BOLETIM TÉCNICO

SITE CAXIAS DO SUL – ENGENHARIA | Nº 146 | Março/2023

Assunto: Compatibilidade ECU Naked e ECU STD

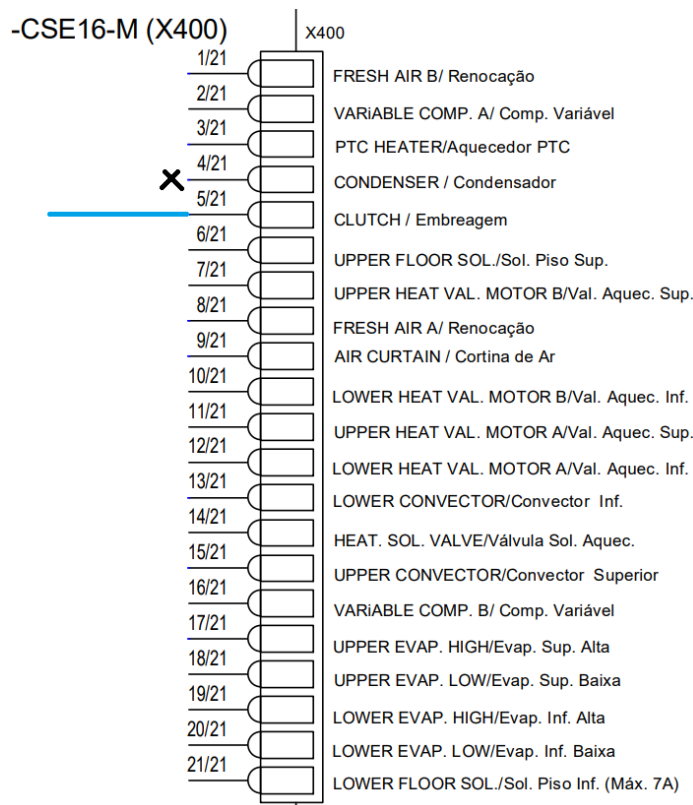
Produtos com a ECU Naked (610-010012-00) não possuem o pino do compressor conectado (X400-5). O compressor e condensador são ambos conectados ao pino de controle do condensador (X400-4).

Neste caso, para substituir a ECU Naked (610-010012-00) pela ECU STD (610-010004-03) é necessário alterar o chicote. **O sinal que está conectado ao X400-4 deve ser conectado ao X400-5 no conector de 21 vias.**

Se esta alteração não for executada o compressor poderá ser danificado, pois em caso de falha de pressão o mesmo permanecerá ativado.
